# Stadtgemeinde FÜRSTENFELD

## TEILBEBAUUNGSPLAN „AUTOMEILE“

### 5. Änderung „Betriebsareal 3“ - ENDBESCHLUSS

## Teilbebauungsplan "Automeile"- 5.Änderung

Planinhalt: **Teilbebauungsplan**

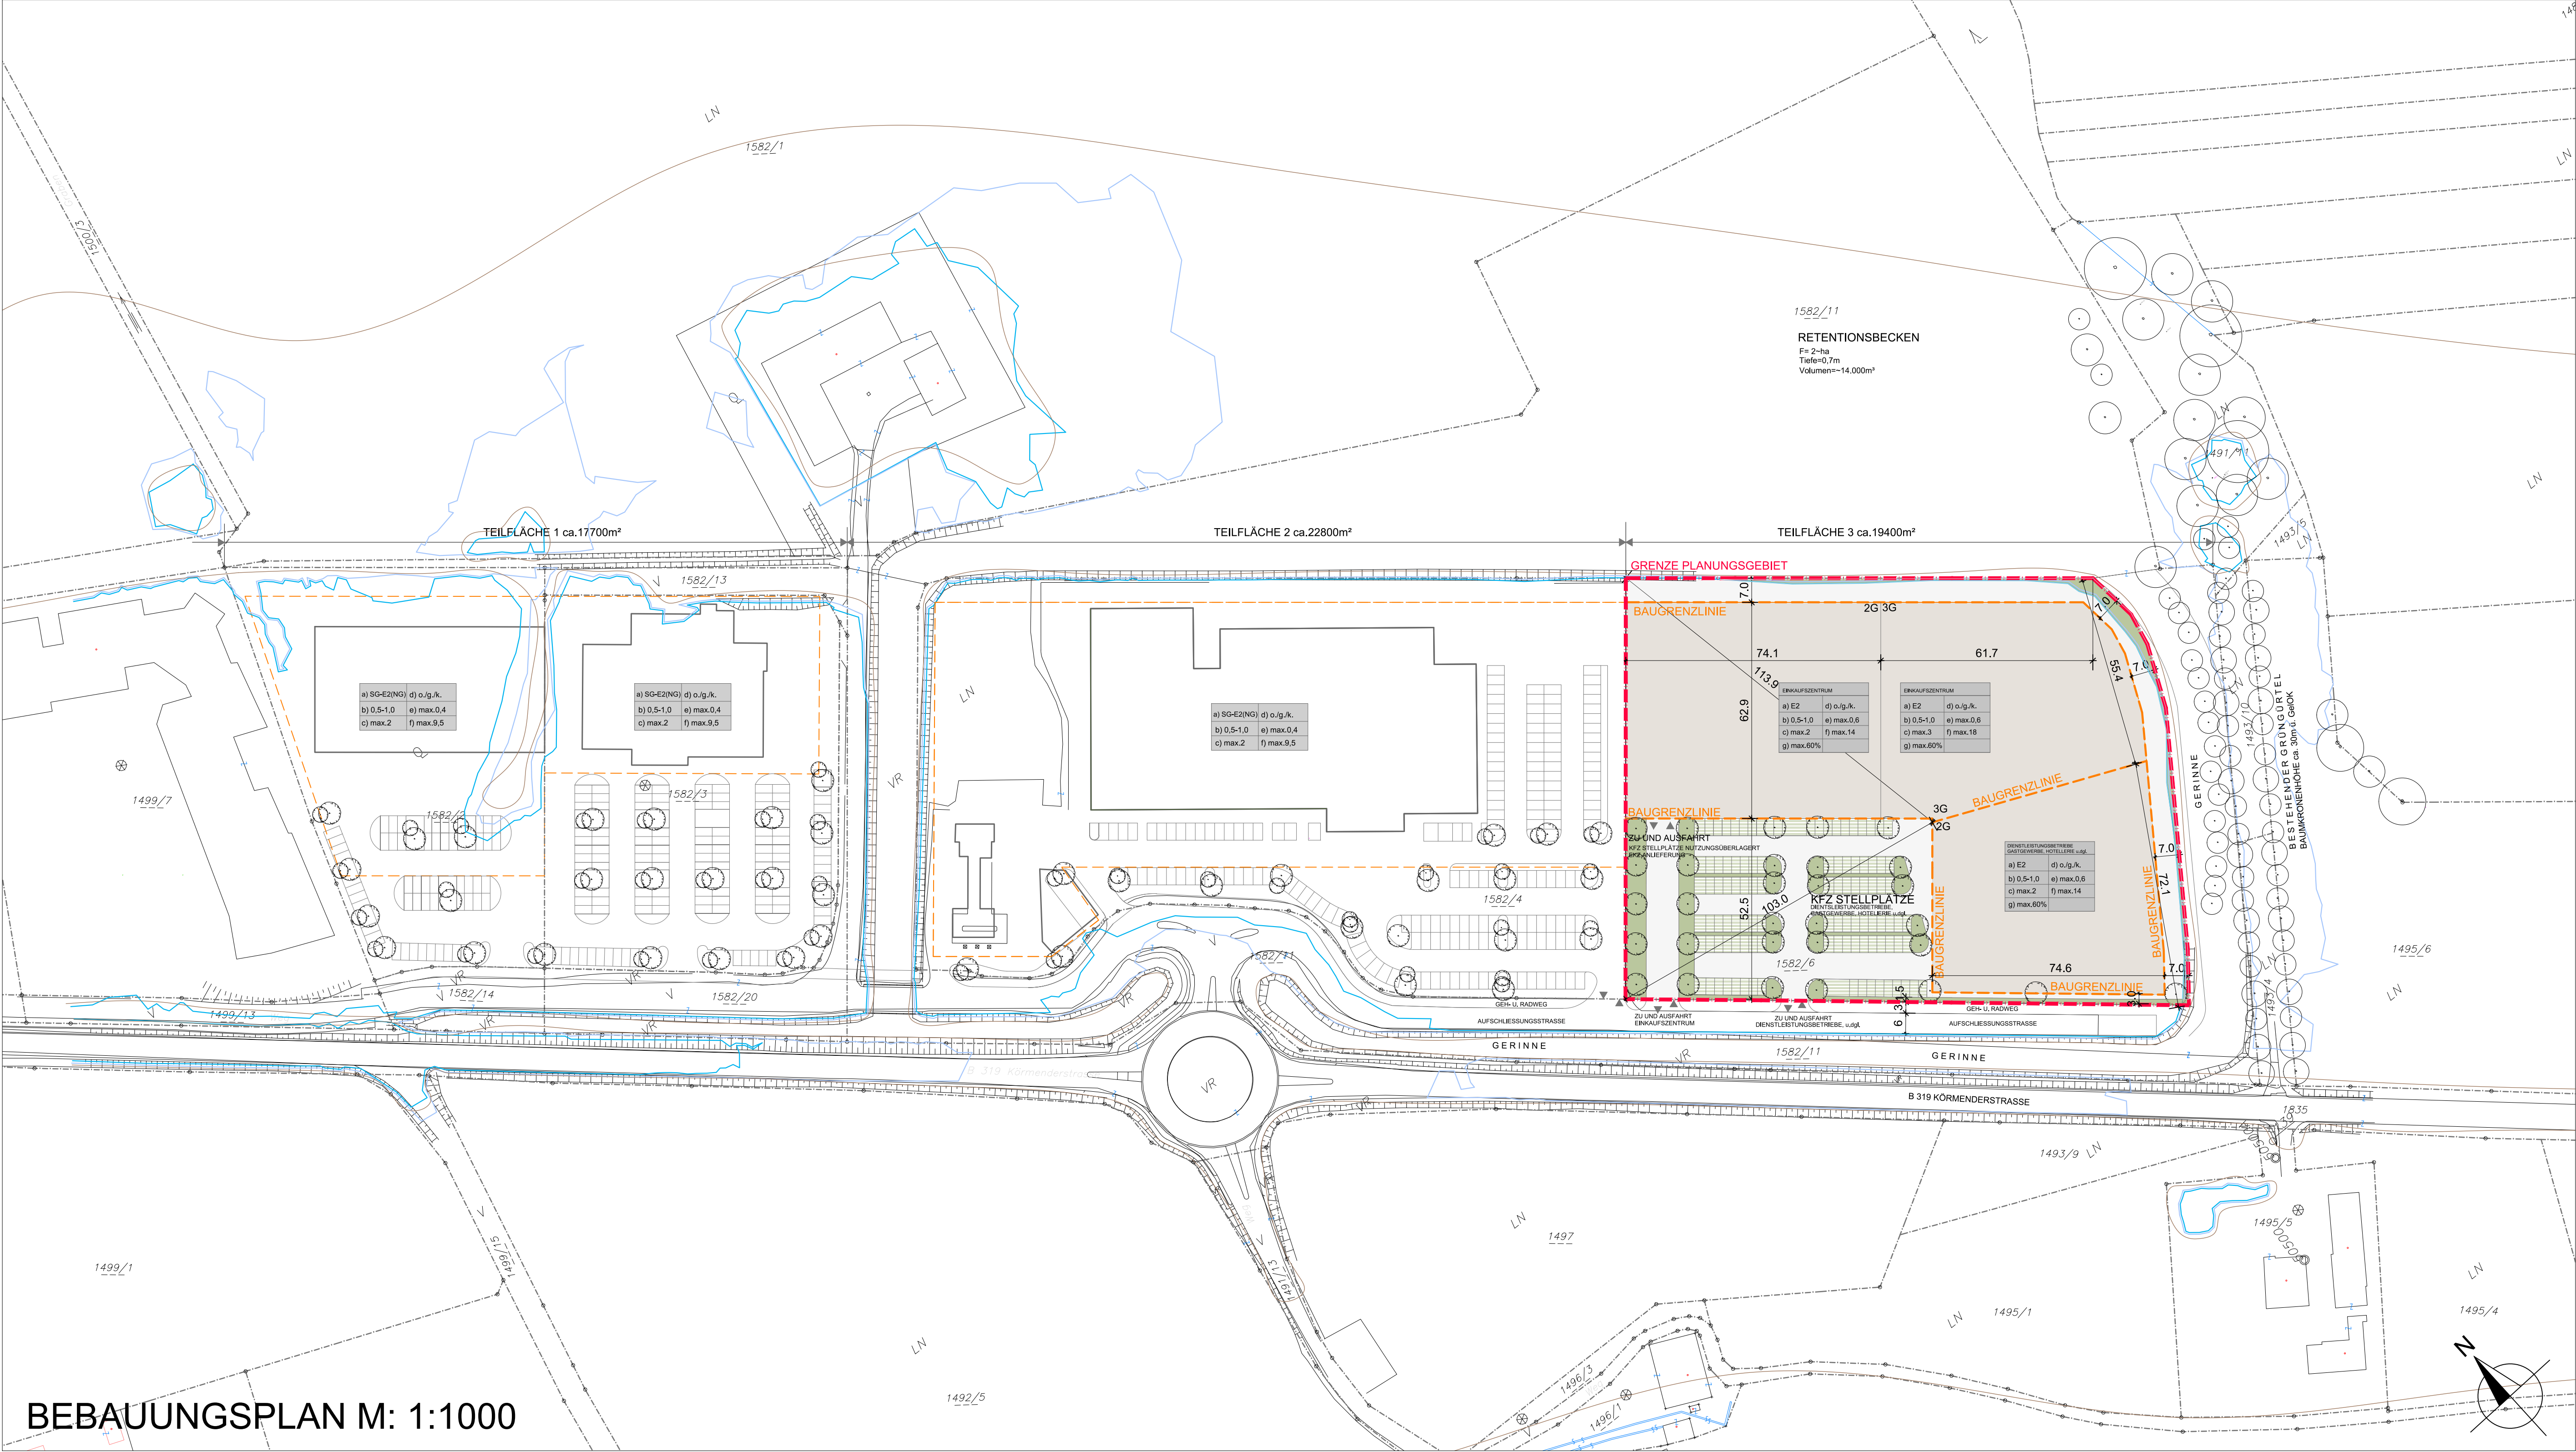
Für die Teilfläche 3 wird die Bebauungsdichte mit 0,5 – 1,0 aus dem rechtsgültigen Flächenwidmungsplan übernommen. Der Bebauungsgrad wird mit 0,6 neu festgelegt. Es wird diesbezüglich darauf hingewiesen, dass nach den nunmehr geltenden Bestimmungen des § 89a Stmk. BauG 1995 idGF LGBI 73/2023 Stellplätze für Einkaufszentren in Verbindung mit den baulichen Anlagen zu errichten sind und sich dies naturgemäß in einer Erhöhung der Dichte und des Bebauungsgrades zeigen wird. Dies entspricht auch einer geforderten besseren Ausnutzung des jeweiligen Bauplatzes im Sinne flächensparenden Bauens.

Die Baugrenzlinien wurden prinzipiell aus der 2. Teilfläche in die 3. Teilfläche fortgeführt, in der 3. Teilfläche jedoch auf den Umstand eines größeren Gebäudevolumens geringfügig adaptiert.

- 1.2 Wortlaut: Änderungen wurden redaktionell abgeändert und betreffen nur mehr die Teilfläche 3
- 1.3 Plandarstellung: Höhenschichtlinien wurden ergänzt

- 1.4 Der Geltungsbereich wurde auf die Baulandfläche reduziert
- 1.5 „Grenze Bauzone“: Der Terminus wurde ersatzlos gestrichen
- 1.6 Lesbarkeit: Die Layerstruktur des Planes wurde adaptiert und somit die Lesbarkeit hergestellt

- 1.7 Überlagerung „Baufeld“ und „Kfz-Stellflächen“: diese Diskrepanz wurde behoben
- 1.8 „Allgemeine Fläche – Bebaubare Fläche“: die Bezeichnung wurde aus der Legende genommen

- 1.9 Der Bebauungsvorschlag wurde aus dem rechtlich verbindlichen Plan entfernt
- 1.10 Die Darstellung der Bäume wurde als „Bepflanzungsgebot“ adaptiert

- 3.1 Die bebaubare Zone wurde dahingehend in der Plandarstellung angepasst, dass diese nicht in die Hochwasserabflussfläche hineinragt.
